From: "5.1,2,e"
Sent: Thu, 9 Jun 2022 09:43:48 +0200
To: "5.1,2,e" <5.1,2,e@amsterdam.nl>
Cc: "5.1,2,e" <5.1,2,e@amsterdam.nl>
Subject: FW: aanpassen plan Haarlemmerplein 2 - 6680767
Attachments: hp2007_Haarlemmerplein_OV_P01.pdf

Onderwerp: aanpassen plan Haarlemmerplein 2 - 6680767

OPTIE 1: combi dakkap verzonken opnemen in dakvlak.

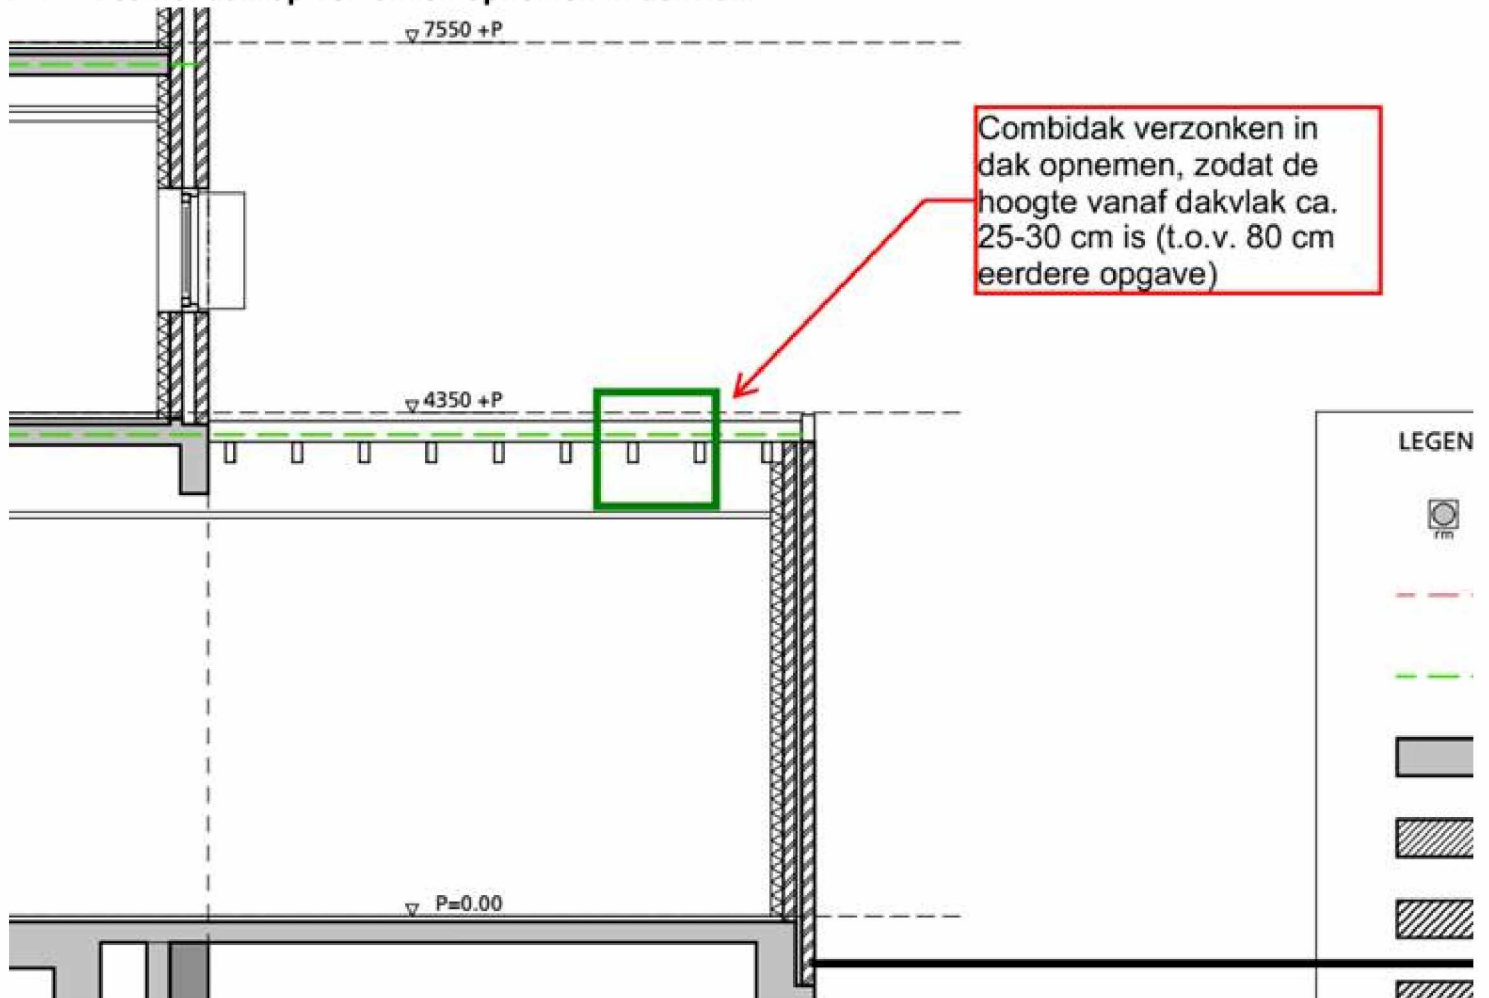
Wij hebben naar de drie opties gekeken, maar geen van deze is overtuigend. Wij missen nog steeds de vraag waarom er geen geheel inpassende oplossing mogelijk is – iets waar welstand trouwens hetzelfde zegt. Zie het stuk uit het laatste advies:

"...Ten aanzien van het daklandschap wordt meegegeven dat hier slechts één ingreep toegestaan is. Dat is het verzonken terras dat afgezoomd is met een opstaande rand. Eventuele installatiecomponenten moeten daar dan ook in verwerkt worden en niet als losse elementen op het dak worden geplaatst. Ook het verslepen van kanalen bovendaks is niet toegestaan. Als nadere voorwaarde wordt daarom meegegeven dat installatiecomponenten integraal onderdeel van de ontwerp opgave vormen. De uitwerking van dit onderdeel ziet de commissie graag nog tegemoet."

Als er voldoende onderbouwd aangetoond is (kosten en ruimteverlies zijn geen ruimtelijke argumenten) dat er echt iets aan de buitenkant moet komen, dan zal optie 2 nog het meest dichtbij een denkbare oplossing komen, maar zaak is vooral om meer inspanning te doen om het inpassend op te lossen.

Naar aanleiding van onderstaande emailwisseling. Hierbij de oplossing voor de installatie, op het platte dak aan de achterzijde van Haarlemmerplein 2, waarvan ik verwacht dat deze het minste zichtbaar is.

In plaats van op het dak laten we de verzamelkap in het dak zakken. Deze dakkap zal dan niet meer dan 25-30cm boven het huidige platte dak uitsteken.

Het helemaal in het dak zakken is ook een optie, alleen moeten we dan ook voorzien in een extra inlaat voor lucht (een extra pijp op het dak). Dit heeft niet mijn voorkeur en ik verwacht ook dat dit technischer minder fraai is en daarbij ook de binnenruimte onder het dak minder bruikbaar maakt. De dakkapconstructie zal in alle gevallen een afmeting hebben van maximaal 2500mm x 500mm x 800mm (hoog).
